Ref.: Ofício SEI nº 0015688389/2023 – SEPUR.UPL.AIU

Com nossos cordiais cumprimentos, referente ao protocolo **35156/2022** da empresa **Rôgga S.A Construtora e Incorporadora**, referente ao Condomínio Residencial Multifamiliar, localizado na Rua Dona Francisca, nº 12.538, bairro Pirabeiraba, no município de Joinville, apresentamos a seguir a complementação quanto as solicitações realizadas.

OBRA: URBAN AZALÉIA

PROJETO: PROJETO DE ACESSO

PRANCHA: IMP 002

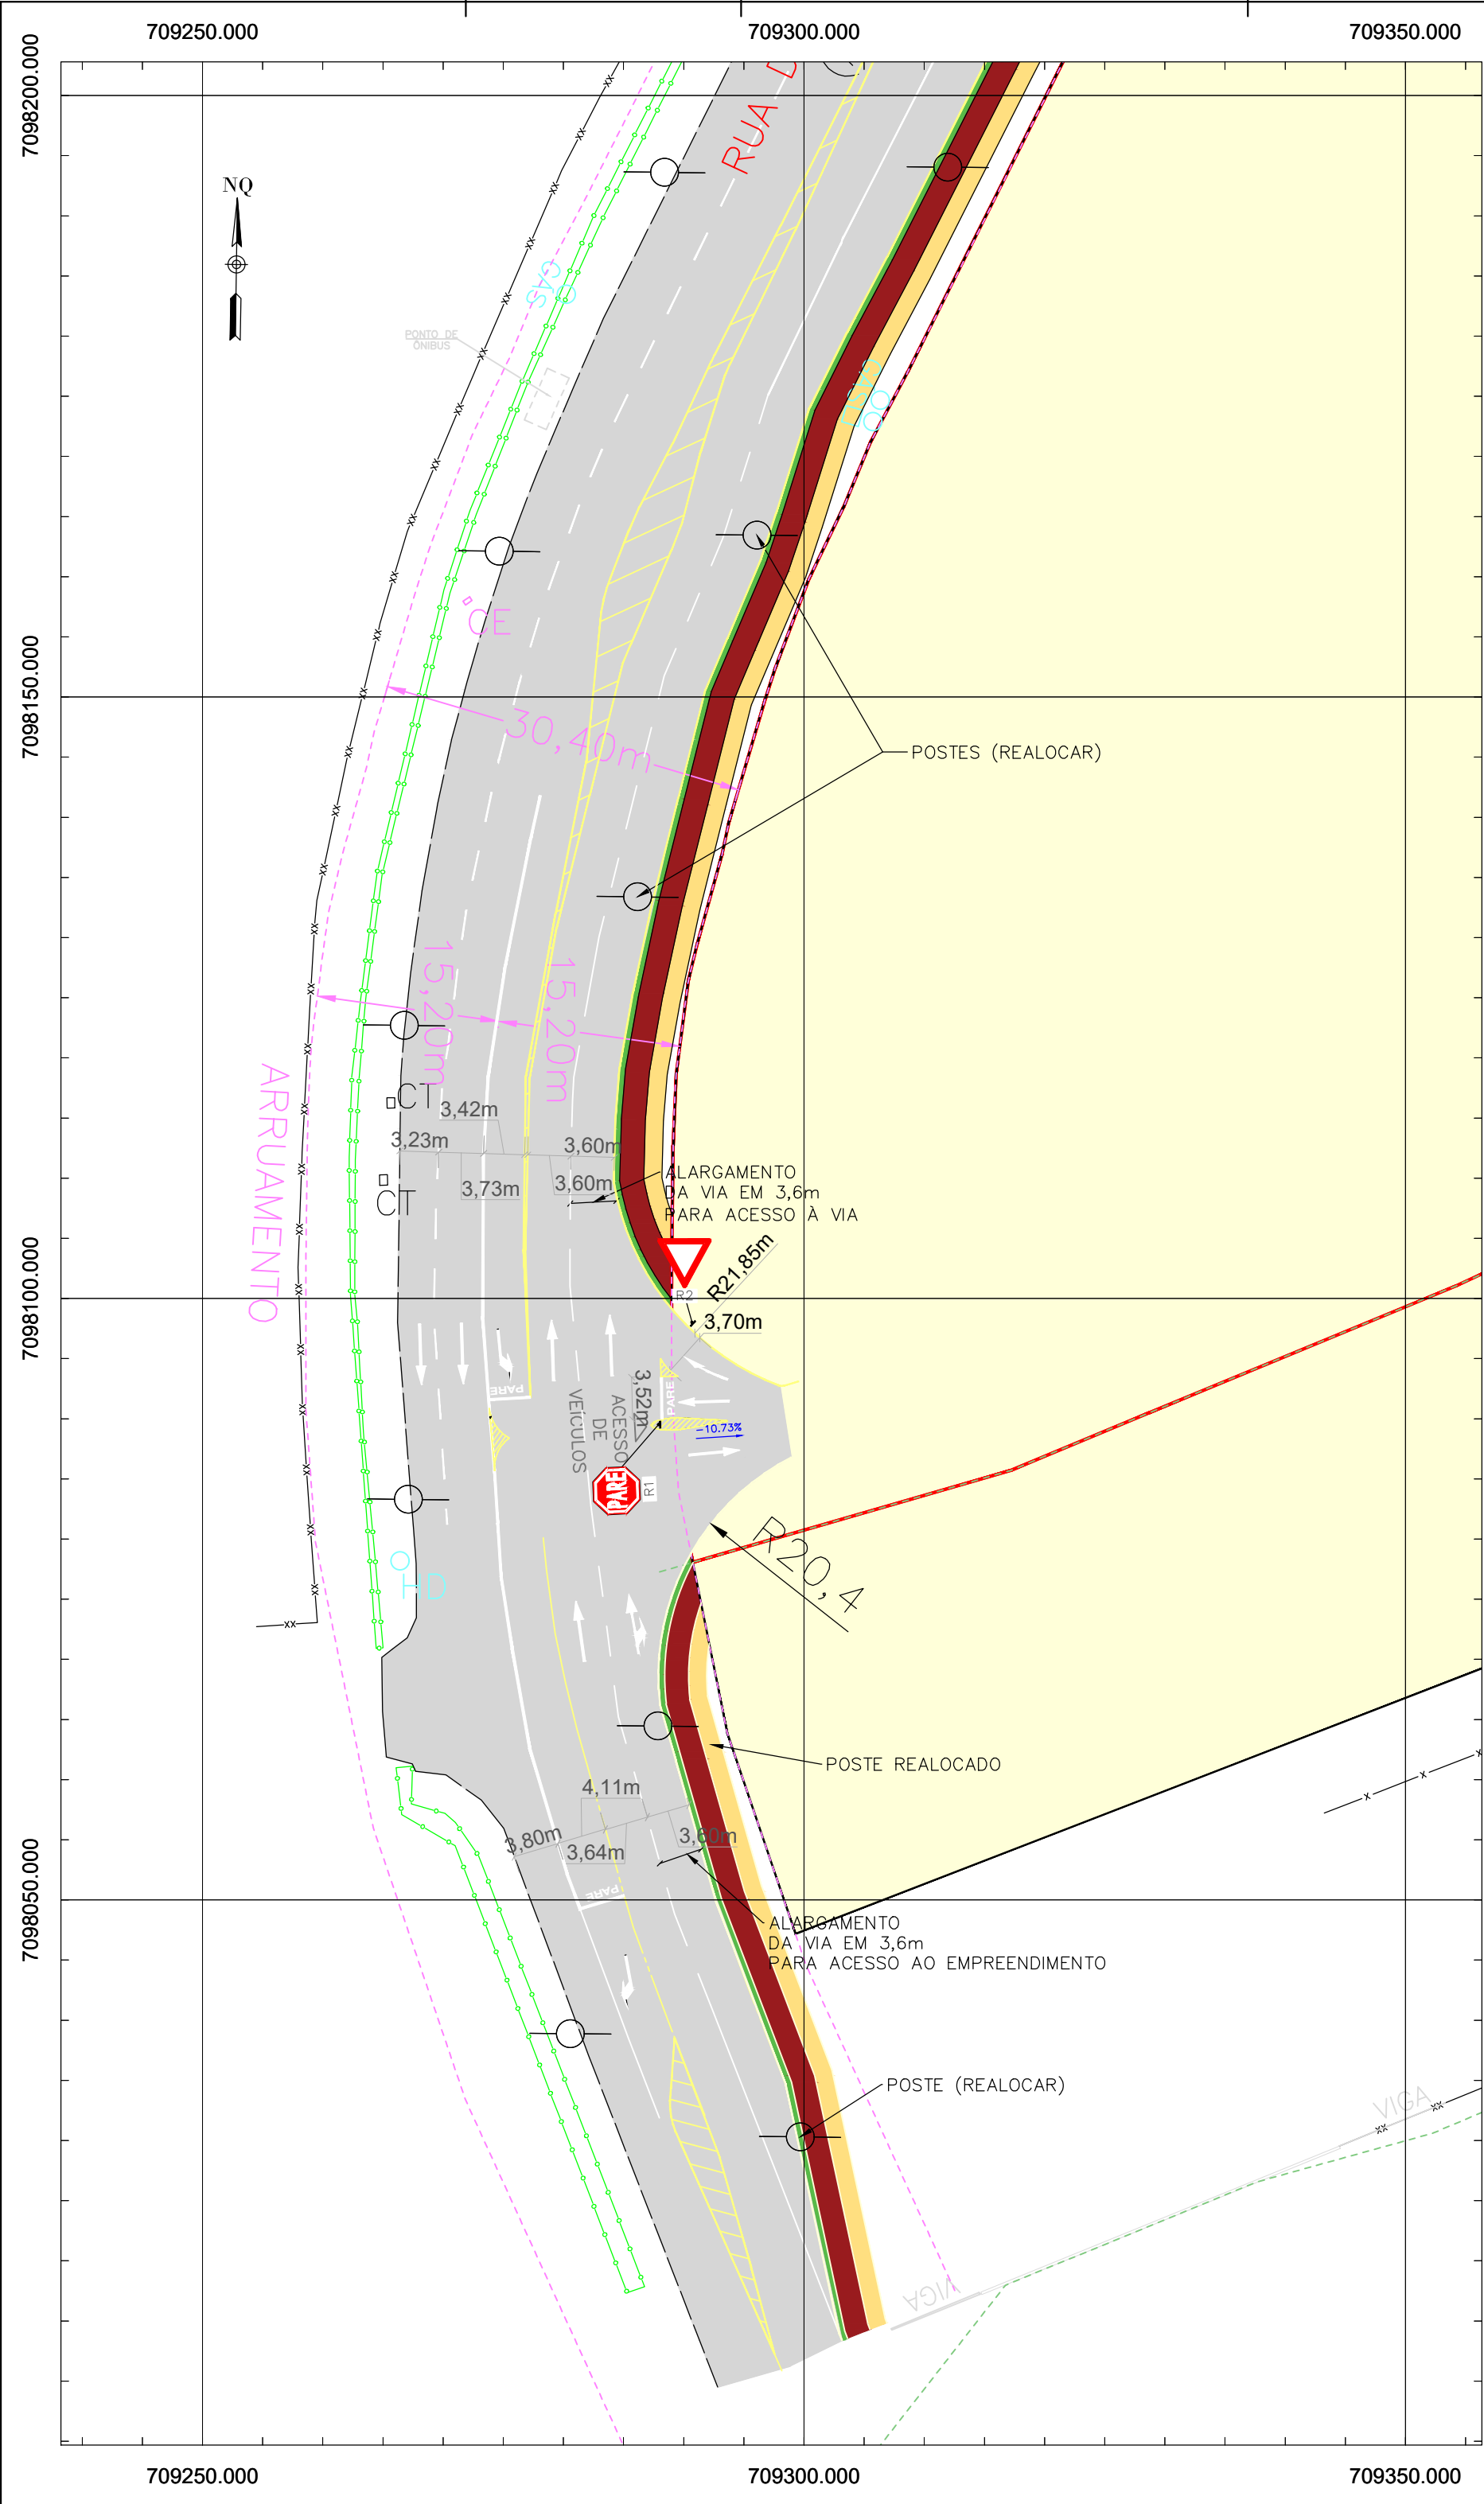
1. Referente ao projeto viário de acesso ao empreendimento.

R: Segue proposta de contrapartida viária atualizada conforme alinhado em reunião anteriormente realizada.

V3	INCLUSÃO DA SEÇÃO TIPO	03.03.2023	PROGEO
V2	ATUALIZAÇÃO	12.01.2023	PROGEO
No.	MODIFICAÇÃO	DATA	DESENHO
